PLATEFORME DE CONCERTATION (PAP) : COMPTE RENDU

Objet de la réunion :	Projet « <i>Oben dem Hirtenhaus, rue Michel Lentz</i> » à Ingeldorf (A.C. Erpeldange-sur-Sûre)		
Date :	26 janvier 2023	Horaire :	10 :30
Lieu :	Visioconférence - Ministère de l'Intérieur		
N° de référence projet :	PCE/57C/349/2023

Esquisse à titre d'illustration

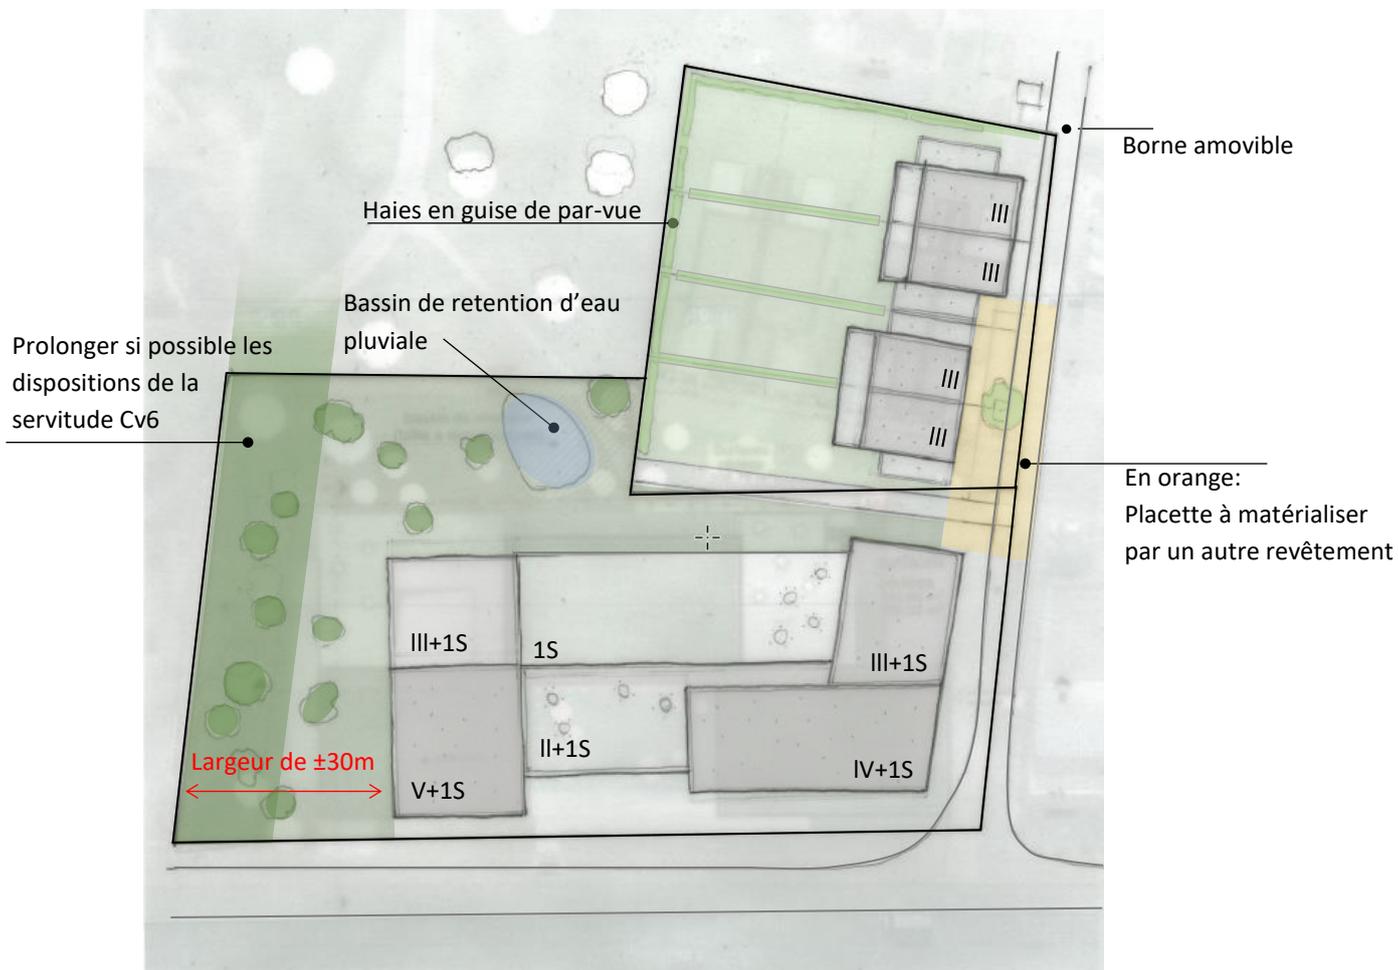
Ainsi, pour répondre à la vision globale du réaménagement, tout en assurant un aménagement rationnel de la Zone NQ en question, les membres de la plateforme suggèrent de projeter une largeur plus importante pour l'axe vert, de manière à ce que celui-ci puisse fonctionner en tant que vraie coulée verte et être identifiable en tant que tel depuis l'espace-rue.

Par conséquent, il est nécessaire de décaler davantage la SCB vers le sud-ouest et développer l'immeuble usage mixte également le long du chemin existant, reliant la route « d'Ettelbruck » et la rue « Michel Lentz ».

Les membres de la plateforme suggèrent de développer celui-ci sous forme de « U », permettant de cadrer non seulement la N7, mais également la voirie au sud-ouest, tout en proposant au centre de l'îlot un aménagement apaisé en attendant le réaménagement de la N7. Au centre, sur le plateau généré par le parking collectif, seraient disposés des terrasses, un jardin collectif, ou d'autres fonctions tel que proposé par le projet présenté lors de la plateforme.

La partie du volume, bordant la N7 à l'extrémité nord-est, serait à développer en tant que « point haut », avec 3 niveaux pleins et 2 niveaux en retraits orientés vers le paysage. Situé en fin de perspective, ce « point-haut », serait un repère dans le paysage, cadrant davantage les espaces libres l'entourant et permettant d'offrir aux résidents une vue imprenable sur la vallée de la « Sûre ».

Afin d'éviter de projeter un volume monotone et massif le long de la N7, il est préconisé de hiérarchiser la maison plurifamiliale en plusieurs « sous-volumes ». Ainsi, la partie du volume longeant la rue « Michel Lentz » serait à limiter à 3 niveaux pleins, permettant d'assurer également une transition douce avec les maisons unifamiliales. Pour mettre en évidence le « point haut », il importe d'interrompre la façade le long de la N7 en subdivisant cette partie du bâtiment en 3 « sous-volumes ». Celui du milieu ne disposerait que de 2 niveaux pleins et d'un retrait antérieur plus important (disposition semblable à celle proposée par le bureau d'étude). Ce « sous-volume » pourrait marquer l'entrée principale aux commerces et aux bureaux.

Le « sous-volume » disposé le long de la N7 à l'extrémité nord-ouest du site disposerait de 4 niveaux pleins, se démarquant ainsi des deux autres « sous-volumes » adjacents.
